Vår referanse:  
2015/022457-003

### Vedrørende søknad om avkøyrsløse - gnr. 172 bnr. 197 - Lindås kommune

Statens vegvesen legg til grunn at omsøkt tiltak (bustad) er i samsvar med reguleringsplanen for området (plan ID 1263-201007 Seim skule med utbetring av Fv 402).

Utsnitt frå gjeldande reguleringsplan. Den aktuelle avkøyrsløse er ringa inn i blått.

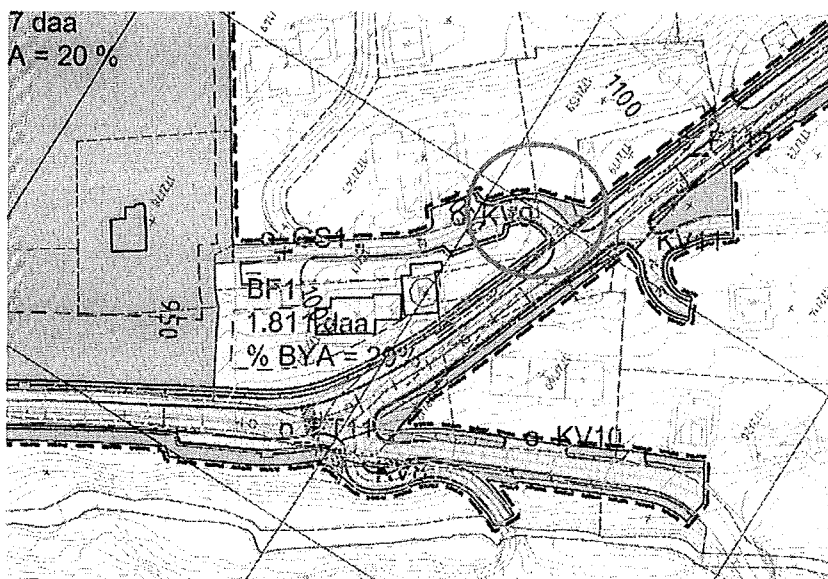
Plassering av avkøyrsløse som framgår av godkjent reguleringsplan, treng ikkje særskilt løyve etter veglova § 40 (jamfør Statens vegvesens handbok R701 *Retningslinjer for behandling av avkjørselssaker*). Så lenge bruken ikkje er i strid med føresegner eller arealbruk, er det heller ikkje naudsynt med søknad om endra bruk. Det vil framleis vere naudsynt å vurdere avkøyrsløsetilhøva på staden ut frå føresegnene i veglova § 43. Det gjeld krav til geometrisk utforming, tekniske detaljar, friskt og generelt vedlikehald av avkøyrsløse.

Ei utbetra avkøyrsla er regulert i planen for området. Statens vegvesen legg til grunn at kommunen set krav om at avkøyrsla skal verte opparbeidd i samsvar med reguleringsplanen og gjeldande krav til teknisk utforming (vegnormalane). Når det gjeld geometrisk utforming, er svingradius (hjørneavrunding), breidde og frisiktsoner vist i reguleringsplanen. Krav til helling/vertikal linjeføring framgår av handbok N100 *Veg- og gateutforming*, kapittel E.1. Krav til drenering framgår av handbok N200 *Vegbygging*, kapittel 4.

Statens vegvesen legg til grunn at kommunen set krav om at avkøyrsla skal vere ferdig opparbeidd av tiltakshavar, kontrollert og godkjent av Statens vegvesen før det kan gjevast igangsetjingsløyve for bustad, jamfør plan- og bygningslova § 27-4.

Krava i vegnormalane må følgjast. Dersom det vert opparbeidd ei avkøyrsla som ikkje oppfyller desse krava, må det påreknast at avvik må utbetrast før avkøyrsla kan godkjennast av Statens vegvesen. Vegvesenet rår derfor til at tiltakshavar utarbeider tekniske teikningar for avkøyrsla og sender desse til vegvesenet for godkjenning før det vert igangsett arbeid med utbetring av avkøyrsla.
